<p>ALCALDÍA MAYOR DE BOGOTÁ D.C. GOBIERNO SEGURIDAD Y CONVIVENCIA Fondo de Prevención y Atención a Emergencias</p>	<b>CONCEPTO TÉCNICO SOBRE NECESIDAD DE ESTUDIOS DETALLADOS DE AMENAZA Y RIESGO POR FENOMENOS DE REMOCIÓN EN MASA DENTRO DEL TRÁMITE DE LICENCIA URBANÍSTICA</b>	Código:	<b>GPR-FT-10</b>
		Versión:	<b>03</b>
		Código Documental:

1.1 CONCEPTO TÉCNICO No. CT:	5542
1.2 ÁREA:	Técnica y de Gestión
1.3 COORDINACIÓN:	Investigación y Desarrollo
1.4 REFERENCIA CRUZADA RADICADO FOPAE:	2009ER6728
1.5 RESPUESTA OFICIAL No.	RO-36486

2.1 SOLICITANTE:	CURADURÍA URBANA No. 3
2.2 PROYECTO:	EDIFICIO AKTUELL
2.3 LOCALIDAD:	2. Chapinero
2.4 UPZ:	90. Pardo Rubio
2.5 BARRIO O SECTOR CATASTRAL:	Granada
2.6 DIRECCIÓN:	Transversal 2A No. 67-20
2.7 CHIP:	AAA0089NZUH (*)
2.8 MANZANA CATASTRAL:	15
2.9 PREDIO CATASTRAL:	02
2.10 ÁREA (Ha):	0.070782
2.11 FECHA DE VISITA:	Mayo 28 de 2009

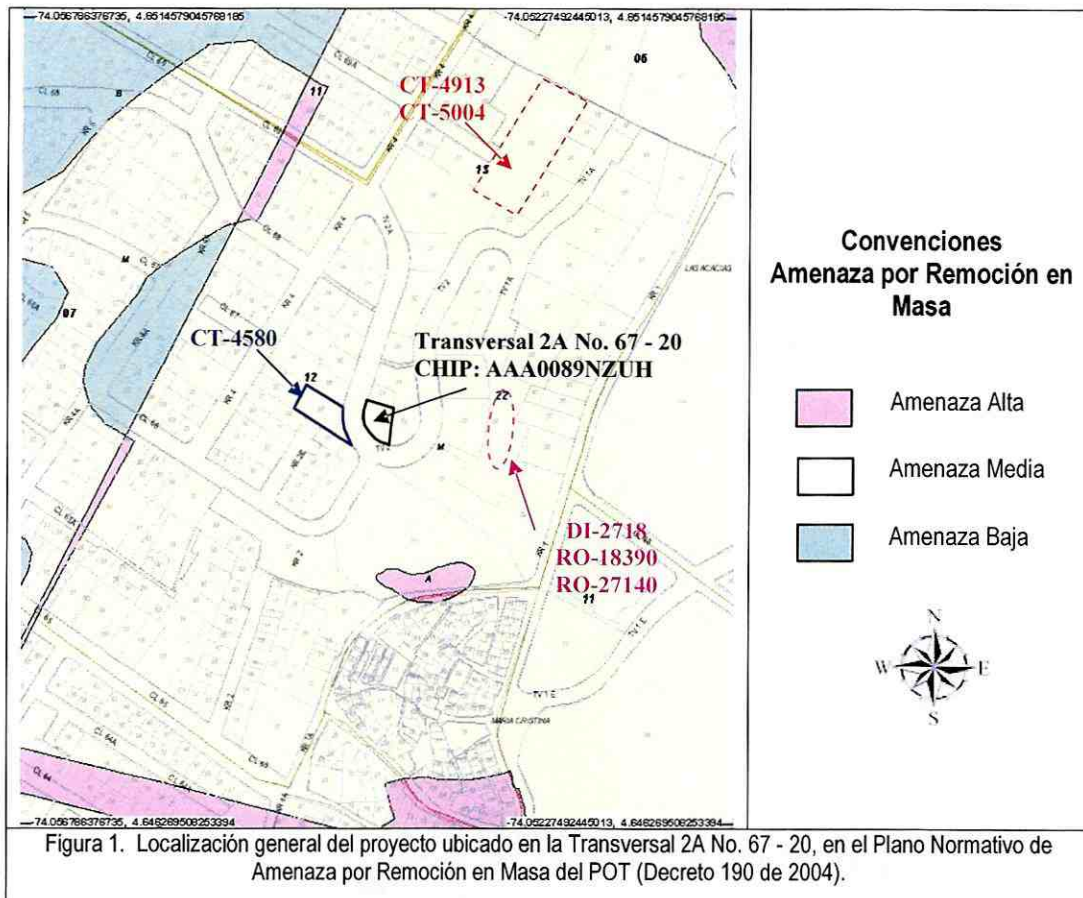
Conforme con el plano normativo de “Amenaza por Remoción en Masa” del Plan de Ordenamiento Territorial de Bogotá – POT, el sector del proyecto “EDIFICIO AKTUELL” ubicado en la Transversal 2A No. 67-20, del barrio Granada de la Localidad de Chapinero, se encuentra en una zona de AMENAZA MEDIA por procesos de remoción en masa (Figura 1).

En atención al reporte de emergencia del Cuerpo Oficial de Bomberos de Bogotá - COBB, personal de la Dirección de Prevención y Atención de Emergencias-DPAE realizó visita técnica al predio en comento el día 12 de Abril de 2006 y emitió el Diagnóstico Técnico No. DI-2718 (ver Figura 1), en donde se describe la presencia de fisuras y agrietamientos en el terreno que se localiza en la zona verde y/o parque ubicado a la altura de la Carrera 1 con Calle 68, luego de las intensas lluvias registradas en el sector, las cuales han generado deslizamientos superficiales de material tipo capa vegetal y relleno; dicho material se encontraba afectando el muro de cerramiento del costado oriental del Edificio Invel II, ubicado en la Transversal 2 No. 68 – 04, sin comprometer la habitabilidad y estabilidad del predio. En el Diagnóstico Técnico No. DI-2718 se recomendó adelantar el mantenimiento preventivo del muro de cerramiento del Edificio Invel II y a la Alcaldía Local de Chapinero y al Instituto Distrital de Recreación y Deporte – IDR, establecer el responsable y/o

En atención a la solicitud con radicado RAD FOPAE No. 1-2006-04893, la Dirección de Prevención y Atención de Emergencias DPAE emitió la Respuesta Oficial No. RO-18390 del 28 de junio del 2006 (ver Figura 1), en la cual se describe que se evidenciaba el retiro de parte del cerramiento ubicado al costado oriental del Edificio Invel II y que se adelantaban excavaciones en el talud al parecer para el reemplazo de dicho muro; así mismo se observó que los movimientos que presenta el talud han adquirido un comportamiento retrogresivo, evidenciado en la formación de grietas aproximadamente a 30cm de la cuneta ubicada en la corona del talud; se recomendó mantener vigentes las recomendaciones dadas en el Diagnóstico Técnico No. DI-2718.

La DPAE atendiendo la solicitud con radicado RAD FOPAE 2007ER17277, emitió la Respuesta Oficial RO-27140 de 2008 (ver Figura 1), en la cual analiza nuevamente la problemática presentada en la zona verde ubicada al costado oriental del edificio Invel II. En la citada respuesta, se describen los antecedentes registrados en el sector y se informa que personal de la Coordinación de Asistencia Técnica de la Dirección de Prevención y Atención de Emergencias realizó visita técnica al predio ubicado en la Transversal 2 No. 68-04 el día 27 de diciembre de 2007 encontrando que se estaban ejecutando obras por parte del Instituto Distrital para la Recreación y el Deporte – IDR, tendientes a la estabilización de la ladera donde se ubica el parque "Calvo McPhillips", obras correspondientes a la instalación de geotextil, filtros de drenaje y construcción de una vía peatonal en la ladera afectada. Durante la visita técnica realizada también se observó un avance en el proceso de remoción en masa identificado en el Diagnóstico Técnico No. DI-2718 y la Respuesta Oficial RO-18390, evidenciado por la presencia de grietas de tracción localizadas hacia el costado occidental de la vía peatonal existente y en diferentes niveles del terreno comprendido entre dicha vía y el muro donde se ubica el nuevo cerramiento perteneciente al Edificio Invel II. Entre las posibles causas que generaron el avance en el proceso de remoción en masa que se estaba presentando en la zona se identificó la influencia de las fuertes lluvias registradas en el sector, la falta de un sistema adecuado para la recolección de aguas lluvias en el sector durante la ejecución de las obras, así como la carencia de medidas de estabilización y un sistema para el manejo del drenaje superficial y subsuperficial en el área comprendida entre la antigua y la nueva estructura de cerramiento del predio ubicado en la Transversal 2 No. 68-04 donde se emplaza el Edificio Invel II. Finalmente en la citada respuesta oficial se recomendó la restricción parcial de uso de de la zona del jardín ubicado en el costado oriental del predio del Edificio Invel II y el retiro del material inestabilizado y movilizado, que se encontraba apoyado y ejerciendo empuje sobre la estructura de la malla de cerramiento del edificio Invel II.

Mediante Concepto Técnico CT-4580 de 2007, la DPAE determinó que para la construcción de una edificación de seis (6) pisos de altura y tres (3) sótanos, localizado en la Transversal 2 # 67 – 03 (ver Figura 1), del barrio Granada de la localidad de Chapinero, no se requería adelantar la Fase II del estudio detallado de amenaza y riesgo, de acuerdo con lo establecido en la Resolución 227 de 2006. Se recomendó la realización de un estudio geotécnico y de cimentaciones que cumpliera con las Normas Colombianas de Diseño y Construcción Sismo-Resistente – NSR-98.

Teniendo en cuenta los aspectos observados y evaluados en este concepto técnico, se considera que para la construcción del proyecto "EDIFICIO AKTUELL" ubicado en la Transversal 2A No. 67-20, del barrio Granada de la Localidad de Chapinero, **SE REQUIERE** adelantar la FASE II del estudio detallado de amenaza y riesgo por remoción en masa, de acuerdo con lo establecido en la Resolución 227 de 2006; por otra parte, esto no exime al constructor del cumplimiento del resto de la normatividad vigente (Norma Sismo Resistente – Código de Construcción – Resolución de Legalización, etc.). No obstante, el responsable del proyecto podrá adelantar la FASE I del estudio detallado de amenaza y riesgo por remoción en masa, para solicitar la recalificación de la zonificación de amenaza del terreno, justificando que no es necesario adelantar la FASE II del estudio detallado de amenaza y riesgo, cumpliendo con los aspectos mínimos requeridos por la Resolución 227 de 2006, los cuales serán verificados por la DPAE.
